Požiadavky na dopracovanie urbanisticko-architektonickej štúdie

„Dopracovanie urbanisticko - architektonickej štúdie pre obnovu a rozvoj areálu Turzovských kúpeľov pre existujúce i novo navrhované stavby“

5. Areál Turzovských kúpeľov – situácia (vid' strana 34)

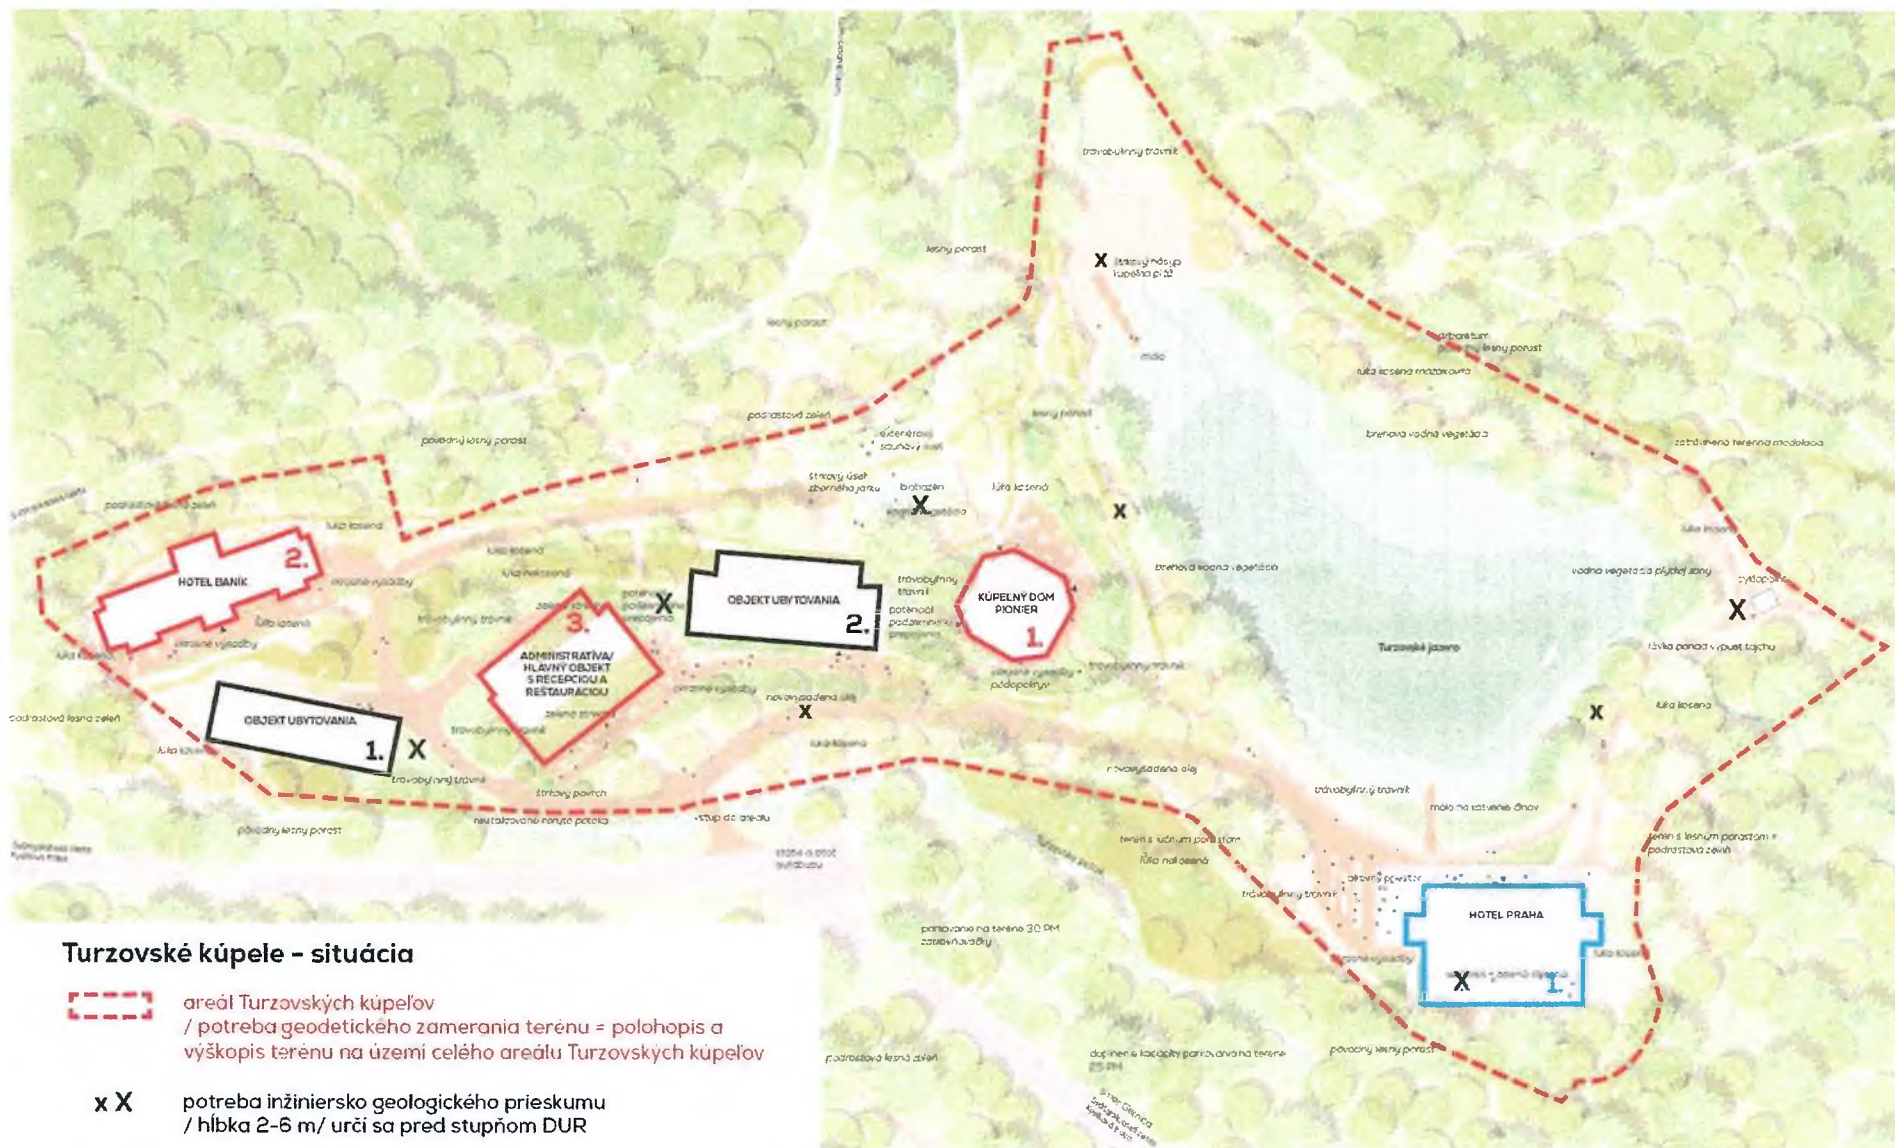
- a. Zrušiť plato pri objekte Praha
 - b. Doriešiť architektonický výraz pre novo navrhnuté objekty
 - c. Prehodnotiť veľkosť exteriérového bio-bazéna
- a. Nakoľko statický posudok potvrdil nevyhnutnosť odstránenia pôvodných základov objektu Praha, nie je v ďalšom procese nutné podmieňovať výškovú úroveň prvého nadzemného podlažia nivelitou pôvodných základov. Z tohto dôvodu žiadame úplne zrušiť plato, ktoré bolo súčasťou súťažného návrhu a úroveň 1NP čo najviac priblížiť nivelite okolitého terénu, pričom požadujeme vyriešiť funkčné odčlenenie predpolia objektu Praha od okolitých spevnených plôch, napr. zmenou materiálového riešenia nášľapných vrstiev.

- b. Vo víťaznom návrhu boli novonavrhované objekty ubytovania prezentované neurčitou hmotou bez architektonického výrazu. Pri dopracovaní štúdie požadujeme doriešiť architektonický výraz pre tieto objekty rovnako, ako bol prezentovaný objekt Praha v súťažnom návrhu, teda prezentáciou výtvarného a materiálového riešenia objektu pri exteriérových pohľadoch s ohľadom na blízkosť národnej kultúrnej pamiatky Pioner a bol prezentovaný aj schematický návrh riešenia interiérov s priehľadmi z interiéru objektu. Požadujeme, aby vzhľadom na relatívne hustú zástavbu, ktorá je týmito objektmi vytvorená, architektonický návrh svojim materiálovým a výtvarným riešením citlivo reagoval na pôvodné prostredie, do ktorého sú objekty osádzané a bol tak zabezpečený neinvazívny prístup k funkčnému napĺňaniu lokálneho programu.

- c. Idea vonkajšieho bio-bazénu je vítaná, no vzhľadom na blízkosť prírodného tajchu s možnosťou kúpania požadujeme preriešiť a prehodnotiť navrhovanú veľkosť navrhovaného bio-bazénu. Pre okolitú vybavenosť, ako sú vonkajšie sauny, požadujeme vyriešiť nevyhnutné príslušenstvo, ako sú šatne, hygienické zázemie a pod.
